Commune de Daverdisse
Compte rendu de la CLDR du 19 octobre 2017

Présentation de l'avant-projet d'aménagement de la maison de village de Gembes

Vues 3D

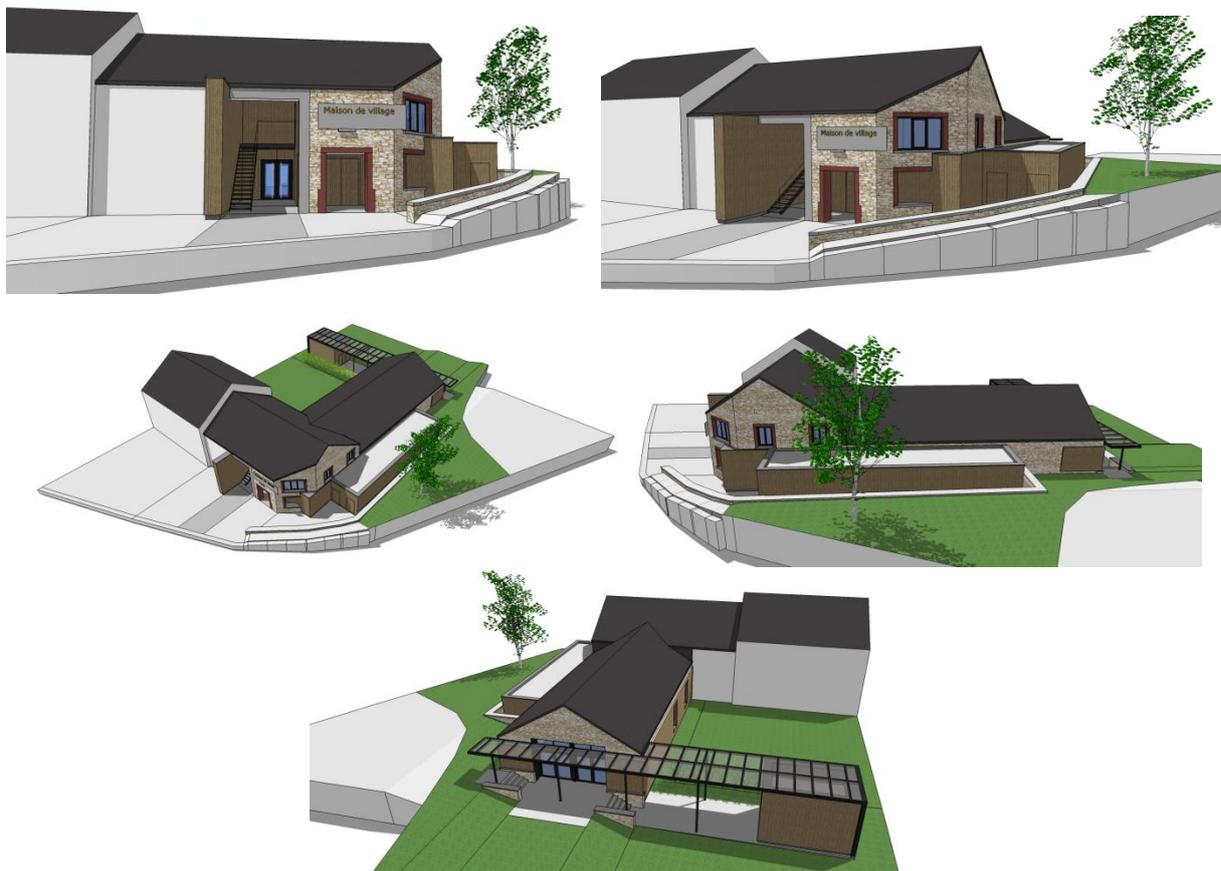
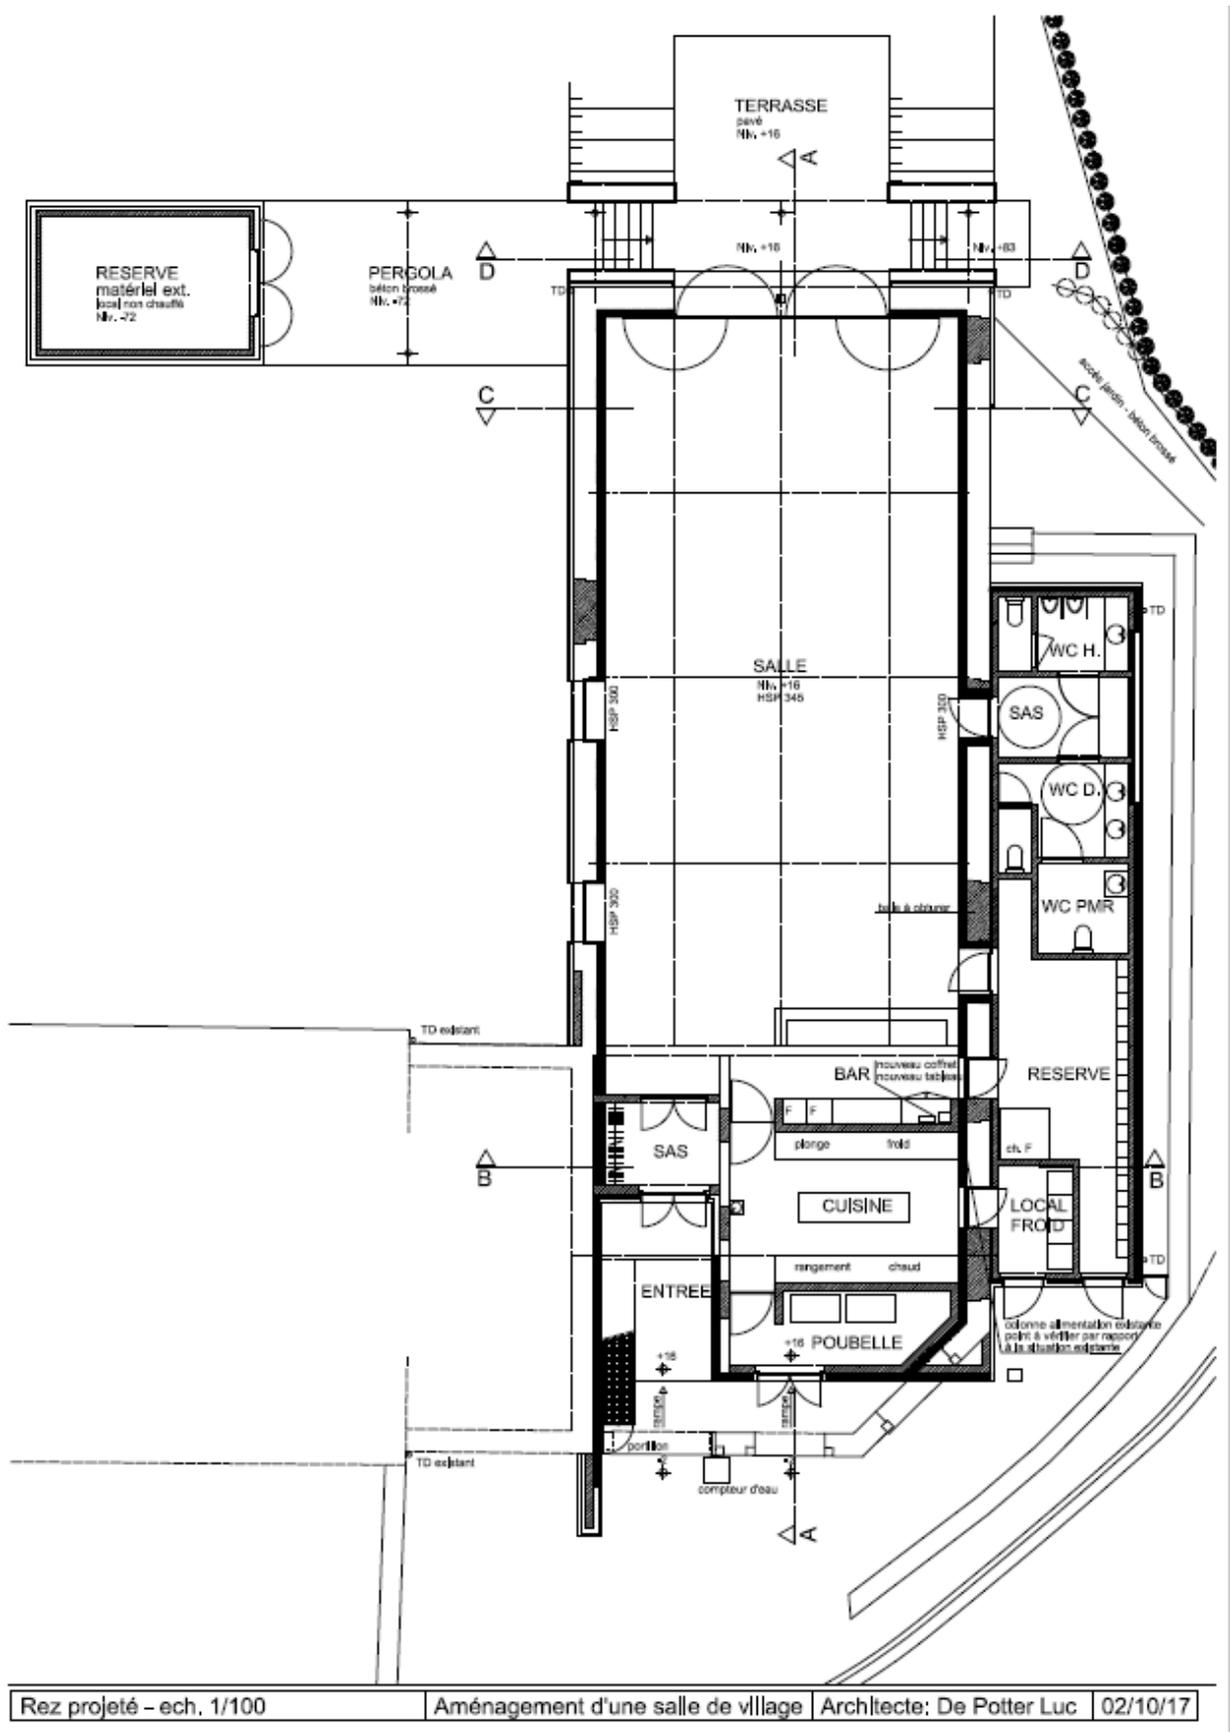
A l'entrée de la maison de village, y aura-t-il une **marche de 18 cm** ?

Il faudrait agrandir le **sas d'entrée** pour y aménager un vestiaire.

Il n'y aura pas de **lumière naturelle dans la cuisine** ?

Il n'y aura **pas de fenêtre dans le local poubelles** ; ne craignez-vous pas les odeurs ?

Les dimensions (5,50m * 2,5m) semblent très généreuses pour des poubelles.

Les deux ouvertures sur la façade sud donnent vers les logements tremplins.

Comment sera gérée l'**acoustique** ?

L'escalier en métal à l'entrée est dangereux.

De plus, les usagers risquent de se cogner en dessous ; n'est-il pas envisageable d'y positionner les poubelles pour utiliser l'espace au mieux ? L'auteur estime que cette entrée est un geste architectural montrant un accueil généreux ; encombrer cet espace casserait cet effet.

Pourquoi ne pas l'inverser, pour montrer qu'il faut s'orienter vers la porte ? Il semble que l'échappée en façade soit insuffisante.

Quelle sera la **capacité de la salle de l'étage** ?

Pourquoi ne pas prévoir de **sanitaire à l'étage** ?

Il y a trop de **portes à ce bâtiment (6), ce qui rend sa sécurisation délicate.**

Pourquoi avoir choisi une **pompe à chaleur air-air** ? Y a-t-il eu une **comparaison entre différents combustibles** (mazout, biomasse, gaz propane,...) ? Ne serait-il pas intéressant de poser des **panneaux photovoltaïques** ?

Il est vrai que des panneaux permettraient de compenser les consommations en électricité de la pompe à chaleur. Ne pourraient-ils pas être intégrés dans le pare-soleil à l'arrière ?

Le bardage bois est jugé trop présent ; les participants préféreraient que les pierres restent le plus possible apparentes.

Les participants estiment que le bardage bois dans l'entrée donne un aspect sombre et peu accueillant ; ils préféreraient un autre matériau.

Les participants ne souhaitent pas que le bardage intérieur soit conservé dans la grande salle. Par contre, ils demandent qu'une latte de protection couvre le long des murs intérieurs, à hauteur des dossiers de chaise et des tables.

Le mur dans la fenêtre sur le côté droit de la façade avant pose problème.

Le passage le long de l'annexe latérale est considéré comme problématique.

À quelle hauteur se situera le **pare-soleil** ?

Non, toute la zone à l'avant et devant le local poubelles sera travaillée en pente douce pour récupérer la différence de niveau entre la rue et la salle (de -2 à +16). Tout le bâtiment sera ainsi de plain-pied et accessible aux PMR.

Non, en effet. Mais vu la configuration des descentes de charge, il fallait conserver les largeurs de travée pour ne pas devoir modifier la charpente. La cuisine actuelle est jugée trop étroite et la zone annexe latérale serait aussi trop restreinte pour une cuisine fonctionnelle.

Cette cuisine fera environ 5,50m de large ; cela correspond à la demande du comité. En hiver, l'utilisation des cuisines se fait d'office en soirée, quand il fait noir. Si on voulait faire un puits de lumière, celui-ci ne donnerait aucune vue extérieure et hypothèquerait la salle de réunion de l'étage.

Ce local a pour but d'empêcher les animaux d'accéder aux poubelles. Il sera fermé, mais une ventilation permettra d'évacuer les odeurs. Les poubelles ne seront pas exposées au soleil et il fera relativement frais dans le local ; les odeurs seront moindres.

Comme c'est le même propriétaire, cela ne devrait pas poser de problème. Les fenêtres seront ouvertes jusqu'en bas pour l'apport de luminosité naturelle. Le vitrage sera sablé. De plus, la limite de terrain se trouve à 50cm.

Le plafond dans la grande salle sera traité pour ménager des cassures dans les droites ; les plaques de plâtres seront spécifiques pour l'acoustique.

Il faudra tout d'abord le sécuriser pour empêcher les enfants d'y jouer.

La salle pourra accueillir maximum 50 personnes. En cas de nécessité, il serait possible de l'évacuer par la fenêtre donnant sur la toiture plate.

L'auteur a prévu de faire un aménagement minimal de l'étage visant à répondre aux normes PEB (isolation, remplacement des châssis). C'est au comité à préciser si c'est pertinent.

Certaines portes dépendent des normes de sécurité (le nombre de personnes autorisées dans la salle dépend des sorties). De plus, cela augmente le confort du bâtiment.

Cette option a été définie en fonction de l'utilisation de la salle ; il est nécessaire de pouvoir chauffer ce grand volume en une heure.

Les pellets représentent un investissement conséquent (silo,...) et demandent une gestion particulière, qui constituerait une charge importante pour le comité.

Pour le moment, l'auteur n'a pas intégré de panneaux photovoltaïques dans son analyse car il cherche tout d'abord à rester dans l'enveloppe budgétaire qui lui a été attribuée.

Le bois qui sera utilisé sera le cèdre clair – un bois qui résiste au milieu humide et qui demande peu d'entretien (résistant aux insectes et champignons).

Le bardage aura tendance à vieillir différemment selon l'endroit. Il sera patiné en extérieur ; en intérieur, les bois seront arrosés pendant le chantier pour délayer le tanin.

Le bardage de la façade sud sera supprimé ; il sera allégé sur les autres façades.

Après différentes discussions, il est convenu d'ouvrir cette fenêtre jusqu'au sol, ce qui donnera accès au préau devant le local poubelles.

Le muret sera conservé afin de maintenir les terres. De plus, l'auteur refuse de combler le vide, pour garantir l'étanchéité de la structure. L'espace interstitiel facilitera l'entretien. Il sera fermé par un portillon, pour en limiter strictement l'accès.

Il se trouvera sur une même horizontale, mais couvrira des zones de niveaux différents. Il ne pouvait pas être trop bas vers la route et les deux coins ne peuvent pas être plus hauts que les points bas de la toiture. Le châssis arrière a été dimensionné en fonction de l'intérieur ; le pare-soleil croisera le haut du châssis.
